Wasseraufbereitungsges.m.b.H.

Unterschiede zwischen Ventile 9100 und 9000

Hintere Halteplatte

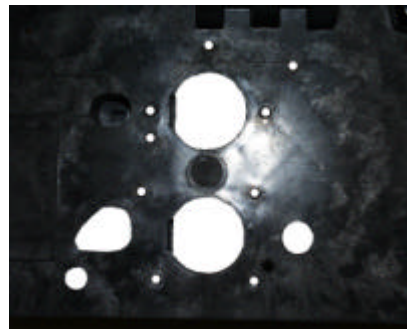
Die 9000 hintere Platte wurde geändert, so dass diese bei beide Ventiltypen benutzt wird. Falls Sie eine alte hintere Platte (oder sogar Steuerkopf) zum Ventil 9000 auf Lager hätten, kann diese auf Ventil 9100 nicht angebaut werden. Die Änderung ist schon seit November 2002 in Kraft

- 1- Zusätzliches Loch zur Befestigung des Steuerkopfes auf 9100 Ventilkörper.
- 2- Größere Öffnung zur Erleichterung der Montage von Verbindungsrohren.
- 3- Breitere Öffnung zur Erleichterung der Montage vom Wasserzähler.
